【項目：添付書類八】

赤字又は赤枠：申請時の変更箇所
青字又は青枠：補正時の変更箇所

既許可 添付書類八 (令和3年4月28日許可)	当初申請 (令和3年8月23日申請)	補正 (令和5年10月27日)	備考
<p>1. 安全設計</p> <p>1.4 耐震設計</p> <p>1.4.1 設計基準対象施設の耐震設計</p> <p>1.4.1.3 地震力の算定方法</p> <p>(2) 動的地震力</p> <p>動的地震力は、Sクラスの施設、屋外重要土木構造物及びBクラスの施設のうち共振のおそれのあるものに適用することとし、基準地震動及び弾性設計用地震動から定める入力地震動を入力として、動的解析により水平2方向及び鉛直方向について適切に組み合わせて算定する。なお、地震力の組合せについては水平2方向及び鉛直方向の地震力が同時に作用するものとし、影響が考えられる施設、設備に対して、許容限界の範囲内に留まることを確認する。</p> <p>Bクラスの施設のうち共振のおそれのあるものについては、弾性設計用地震動から定める入力地震動の振幅を2分の1にしたものによる地震力を適用する。</p> <p>屋外重要土木構造物、津波防護施設、浸水防止設備及び津波監視設備、浸水防止設備が設置された建物・構築物並びに使用済燃料乾式貯蔵容器については、基準地震動による地震力を適用する。</p> <p>添付書類六「7.5 地震」に示す基準地震動は、「敷地ごとに震源を特定して策定する地震動」及び「震源を特定せず策定する地震動」について、解放基盤表面における水平方向及び鉛直方向の地震動としてそれぞれ策定し、年超過確率は、$10^{-4} \sim 10^{-6}$程度である。</p> <p>また、弾性設計用地震動は、基準地震動との応答スペクトルの比率が目安として0.5を下回らないよう基準地震動に係数0.6を乗じて設定する。ここで、係数0.6は工学的判断として、原子炉施設の安全機能限界と弾性限界に対する入力荷重の比率が0.5程度であるという知見⁽⁹⁾を踏まえ、さらに「発電用原子炉施設に関する耐震設計審査指針（昭和56年7月20日原子力安全委員会決定、平成13年3月29日一部改訂）」における基準地震動S₁の応答スペクトルをおおむね下回らないよう配慮し、余裕を持たせた値とする。また、建物・構築物及び機器・配管系ともに0.6を採用することで、弾性設計用地震動に対する設計に一貫性をとる。なお、弾性設計用地震動の年超過確率は、$10^{-3} \sim 10^{-5}$</p>	<p>(4号炉)</p> <p>1. 安全設計</p> <p>1.4 耐震設計</p> <p>1.4.1 設計基準対象施設の耐震設計</p> <p>1.4.1.3 地震力の算定方法</p> <p>(2) 動的地震力</p> <p

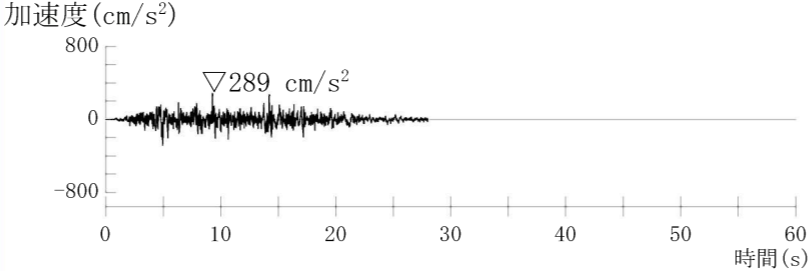
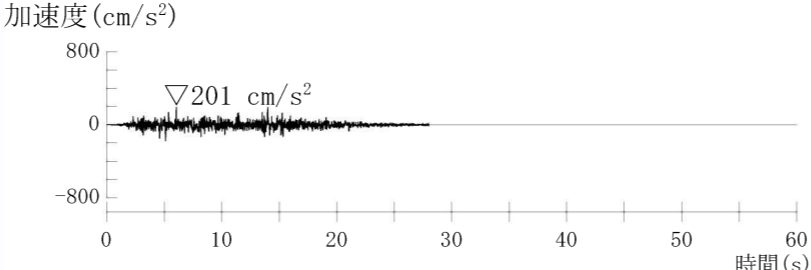
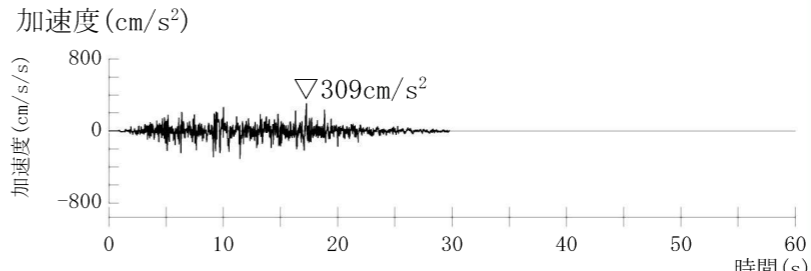
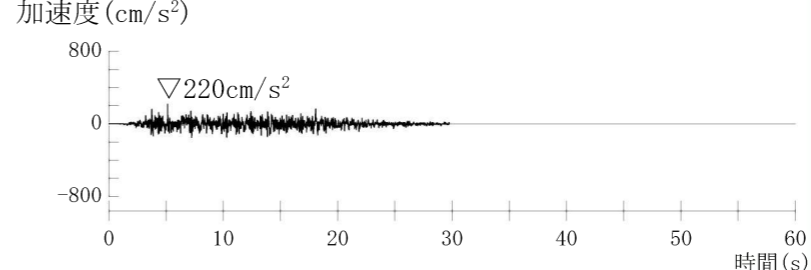
既許可 添付書類八 (令和3年4月28日許可)	当初申請 (令和3年8月23日)	補正 (令和5年10月27日)	備考
<p style="text-align: center;">新規追加</p>	<div style="border: 1px solid red; padding: 10px;"> <p>加速度 (cm/s^2)</p>  <p style="text-align: center;">加速度 (水平方向 : Sd-6_H)</p> <p>加速度 (cm/s^2)</p>  <p style="text-align: center;">加速度 (鉛直方向 : Sd-6_V)</p> <p style="text-align: center;">第 1.4.9 図 弾性設計用地震動 Sd-6 の時刻歴波形</p> </div>	<div style="border: 1px solid blue; padding: 10px;"> <p>加速度 (cm/s^2)</p>  <p style="text-align: center;">加速度 (水平方向 : Sd-6_H)</p> <p>加速度 (cm/s^2)</p>  <p style="text-align: center;">加速度 (鉛直方向 : Sd-6_V)</p> <p style="text-align: center;">第 1.4.9 図 弾性設計用地震動 Sd-6 の時刻歴波形</p> </div>	<p>・弾性設計用地震動 Sd-6 の追加、図の変更</p>
